**Statutární město Brno**

**„Výstavba Multifunkční sportovní a kulturní haly v Brně“**

**VYSVĚTLENÍ, ZMĚNA NEBO DOPLNĚNÍ ZADÁVACÍ DOKUMENTACE**

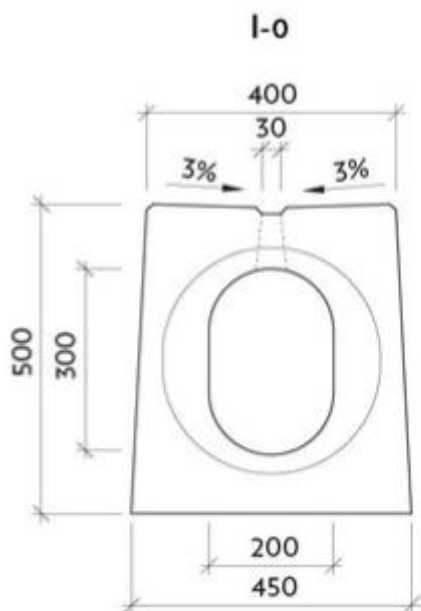
**Soupis prací, dodávek a služeb s výkazem výměr**

**část OKOLNÍ PLOCHY**

V soupisu prací „OSSENDORF - 1. STAVBA - MODRÁ - Multifunkční sportovní a kulturní pavilon  
1. ETAPA [zadání].xlsx,, jsou v části SO 105 - Plocha MSKP položky:

Tvar klasického štěrbinového žlabu 400x500mm je bez můstkového roštu:

**Žádáme zadavatele o jasnou specifikaci položky – šterbinový žlab nebo liniový odvodňovací žlab s roštem?**

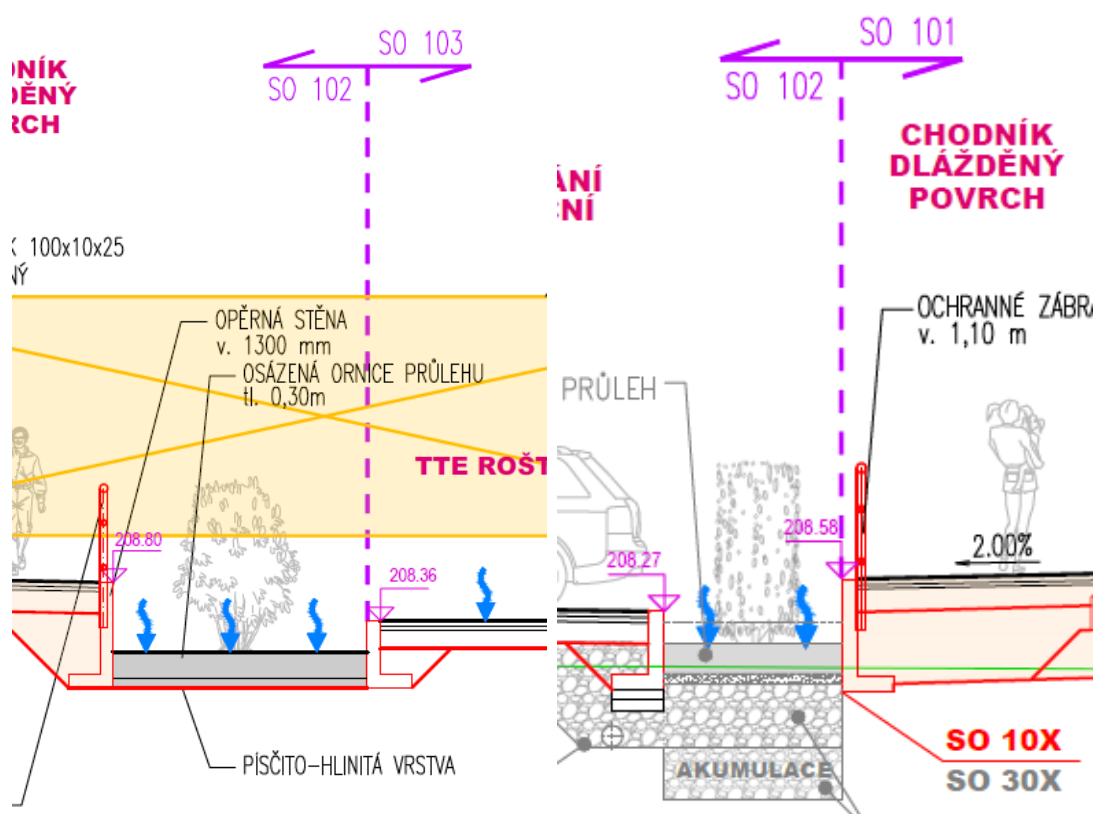
V soupisu prací „OSSENDORF - 1. STAVBA - MODRÁ - Multifunkční sportovní a kulturní pavilon 1. ETAPA [zadání].xlsx„ jsou v části SO 103b – Plocha P2 položky č.5-8 mtž a dod Opěrné zdi samonosné ze železobetonových dílců tvaru L se základem z betonu prostého dl.40.5m.

Z výkresové dokumentace je patrné, že opěrné zdi jsou i v SO 101 (dl.8m) a 102 (dl.47m) ovšem v soupisech prací těchto objektů položky pro mtž a dodávku opěrných zdí se zábradlím chybí.

Žádám o doplnění příslušných položek do soupisu prací.

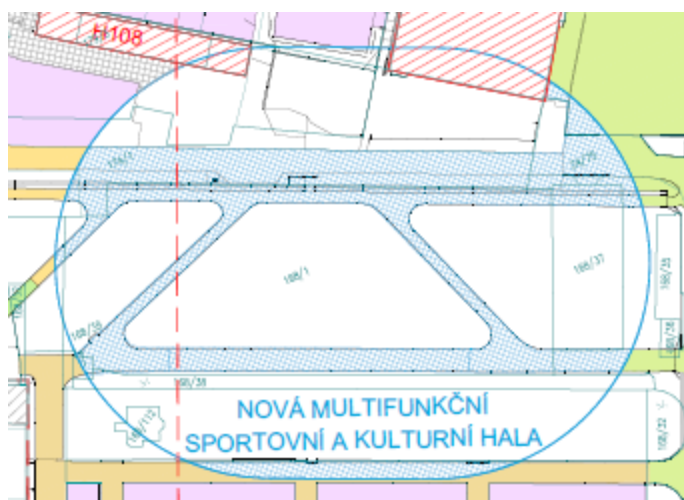
V technické zprávě na str.5 je uvedeno:

Výměra 376,81m3 v pol.č.7 odpovídá ploše uvedené v technické zprávě při tloušťce panelů 15cm.

Ovšem přepočet na tuny (2713t uvedených v TZ a výpočtu A13) vychází 7,2t/m3.

**Žádáme zadavatele o prověření výše uvedeného výpočtu.**

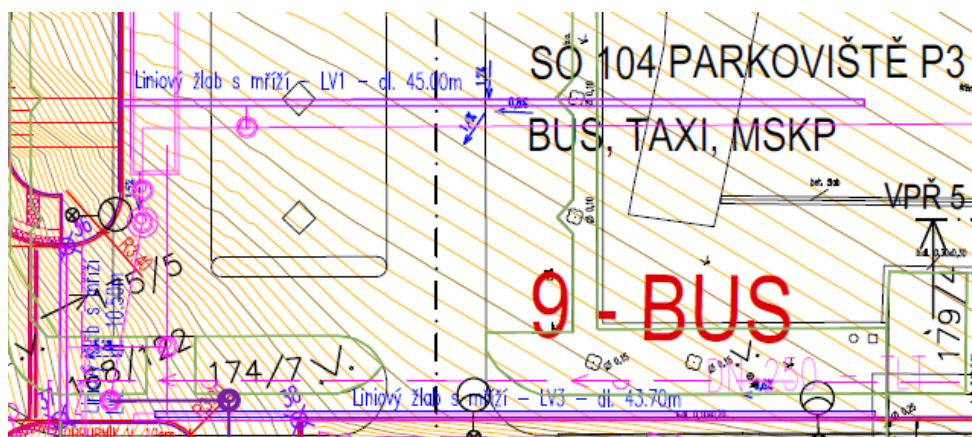
V situaci SO 104 – PARKOVIŠTĚ P3 – BUSM, TAXI, MKSP jsou zakresleny liniové žlaby (LV1-3 45,0+10,5+43,7m), které nejsou vykázány v příslušném soupise prací.

Na jihovýchodní straně parkoviště jsou v situaci zakresleny 3 uliční vpusti, které také nejsou vykázány v soupise prací SO 104.
